Mission régionale d'autorité environnementale
CENTRE - VAL DE LOIRE

**Demande d'Autorisation Environnementale présentée par la
société « Parc éolien Aubéol » sur le territoire des communes
d'Attray (45) et Jouy en Pithiverais (45)**

**N°MRAe CVL-2026-
019127/A P**

*Localisation des prises de vue des photomontages et caractérisation des thématiques principales
(source : dossier de demande d'autorisation, Étude d'impact environnemental version décembre 2025)*

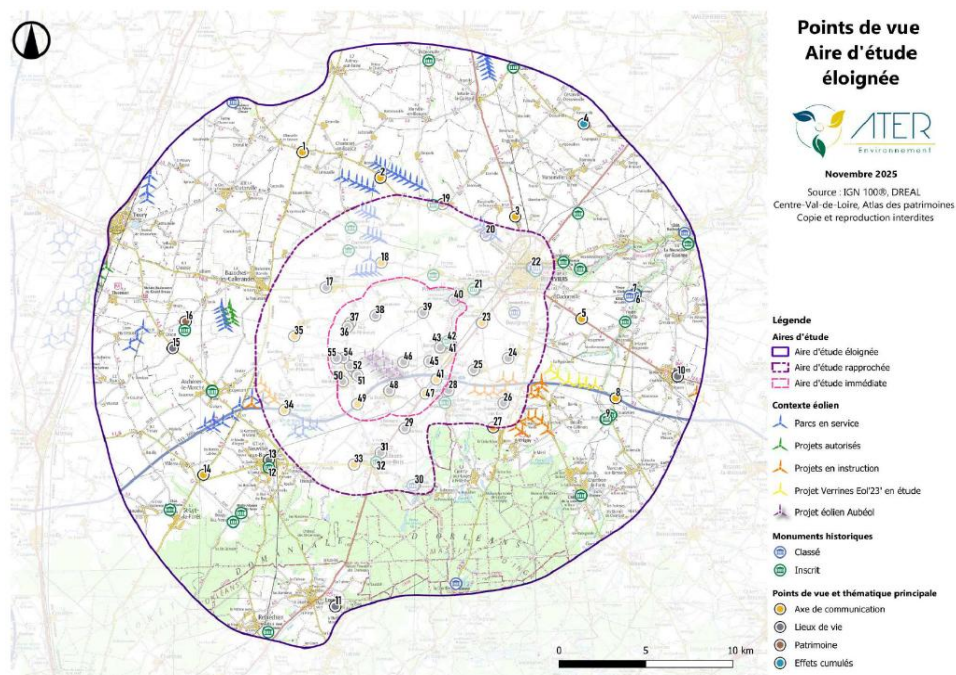
Une analyse de la saturation visuelle a été réalisée en intégrant les projets de parcs éoliens actuellement en cours d'instruction sur le secteur de Bouzonville-aux-Bois. Les conclusions de cette analyse sont les suivantes :

- un espace de respiration jugé insuffisant pour la commune de Jouy-en-Pithiverais, avec ou sans prise en compte des projets en cours d'instruction ;
- un risque de saturation visuelle identifié pour les communes d'Attray et Montigny, avec ou sans prise en compte des projets en cours d'instruction et pour Frapuy et Mareau-aux-Bois en prenant en compte les autres projets en cours d'instruction.

L'autorité environnementale relève que les impacts résiduels du projet restent pregnants et que les mesures d'accompagnement proposées ne sont pas adaptées à l'échelle du projet.

L'autorité environnementale recommande de présenter les mesures pour éviter, réduire ou compenser les impacts liés à la saturation visuelle du projet.
